DOSSIER D'AUTORISATION ICPE

AUGMENTATION DES CAPACITES DE VINIFICATION, DE DISTILLATION ET DE STOCKAGE D'ALCOOLS

**DISTILLERIE DE LA
BERTONNIERE**

***Réponse à la demande de complément
formulée par la DREAL***

Figure 1. Version initiale

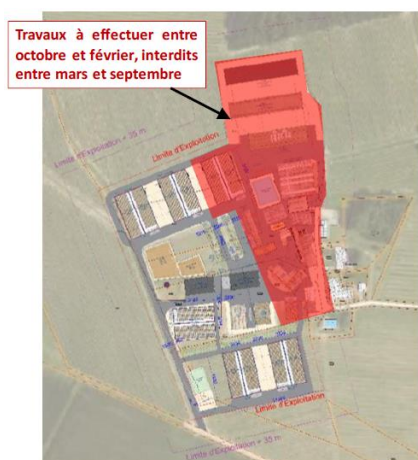
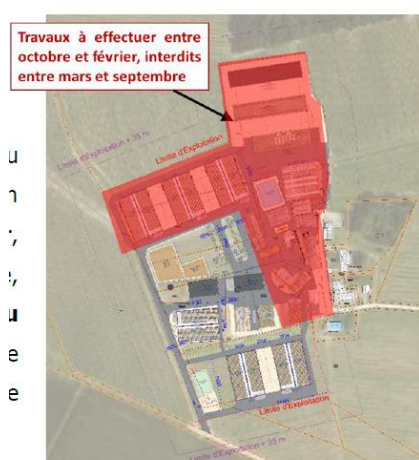
Adaptation de la période des travaux au cycle biologique des espèces. Les travaux pourront être réalisés entre octobre et février sur le secteur localisé en rouge page 185, mais également sur la prairie et les parcelles de vigne. En effet, les travaux ne doivent pas perturber le cycle de reproduction des espèces protégées qui pourraient se retrouver présentes sur le site.

La période de travaux sera adaptée dans les surfaces identifiées lors des relevés faune flore. La cartographie page 185 a été mise à jour pour intégrer les parcelles indiquées. Les deux cartographies sont présentées ci-dessous :

§F. Partie 1.I.3.2 — Modification de carte des périodes de travaux
